Aktionsgruppe P&E Kerzers

Fragen zur Umfahrung Kerzers

— Umfahrungs-Varianten (Studie Kt. FR)

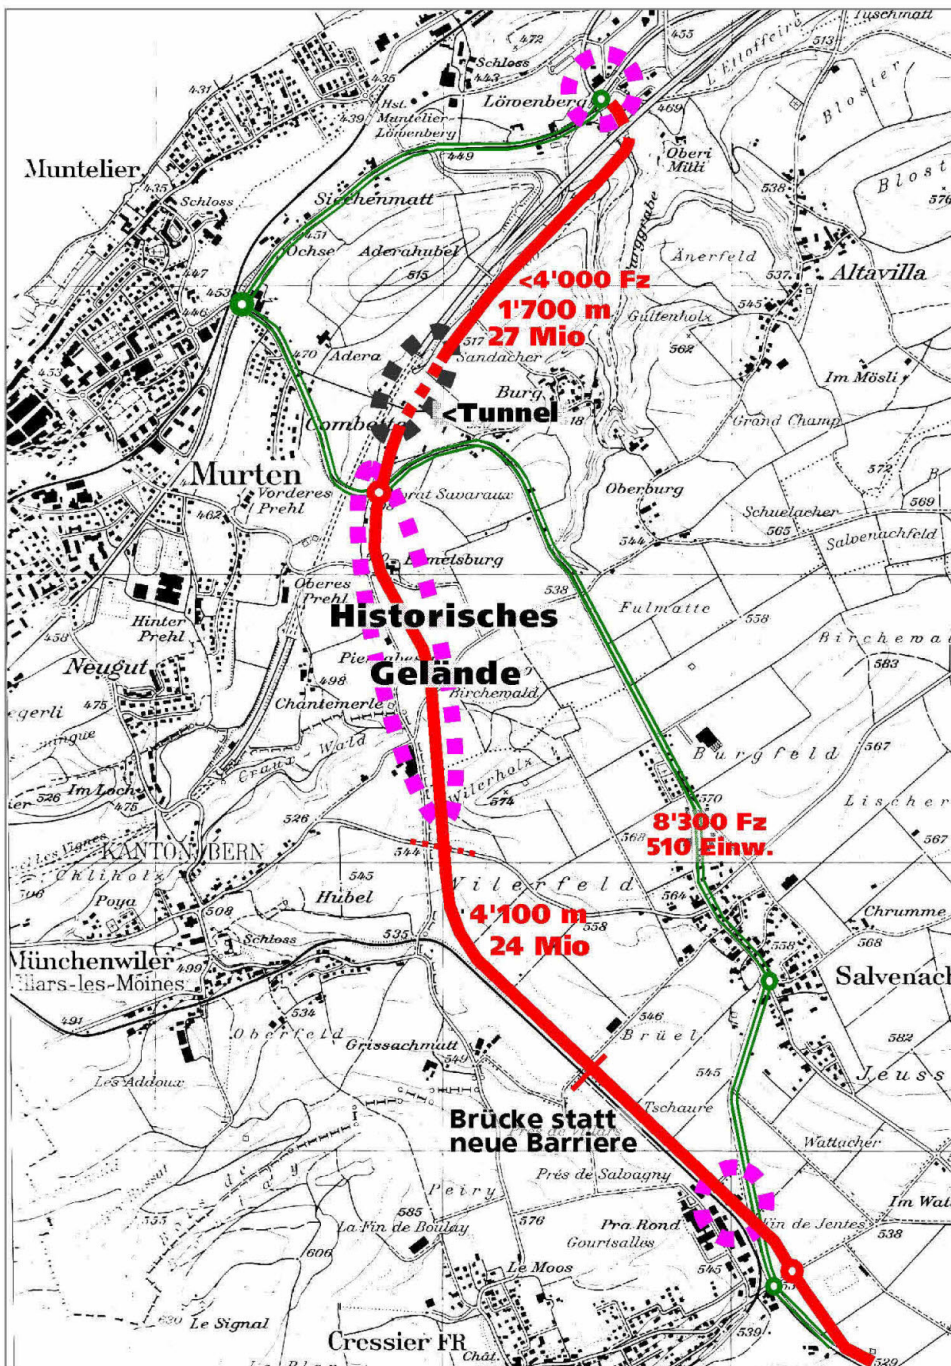
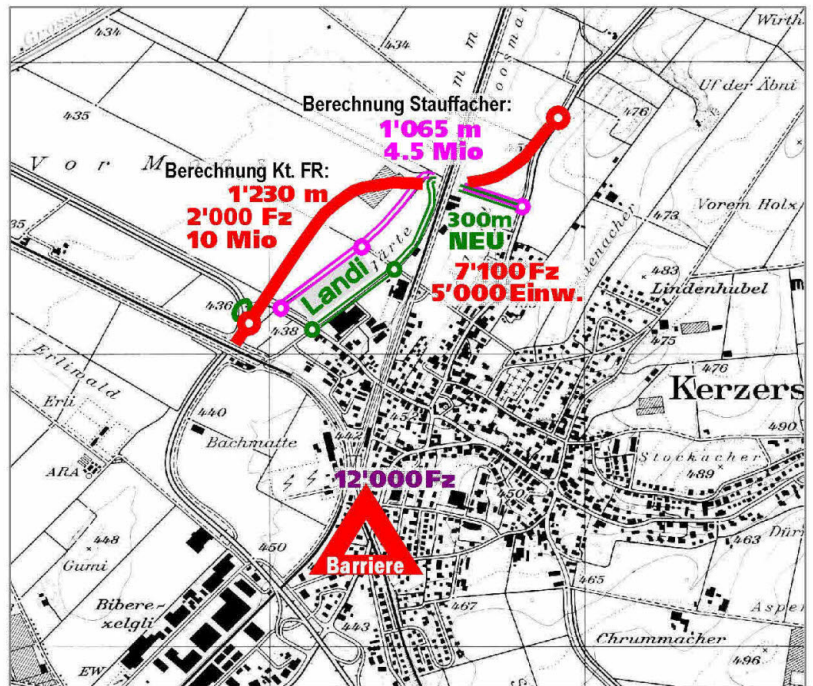
- Warum bloss 2'000 von 7'100 Fahrzeugen statt über 5'000 vom Nord-Süd-Transit? (schwere LKW, 10 Jahre +69%, +A5 Biel)
- Warum wurde die Barriere Murtenstrasse ignoriert? (Langsamverkehr, Lärm, Luft, CO2)
- Warum unsinnige Zerschneidung FFF?
- Warum Überbewertung ÖV Lyss-Kerzers?
- Warum unverhältnismässige 10 Mio Kosten?

— Studie Stauffacher & Partner 2013
Auf ausgespartem Land im Besitze des Kt. FR (4.5 Mio → 7.5m Fahrbahn, 3 Kreisel, SBB-Unterführung)

— Variante Treitenstrasse
1/3-Strasse +2Kreisel sowieso für Landi-Seeland!
Minimaler FFF-Bedarf, ev. Niveauübergang
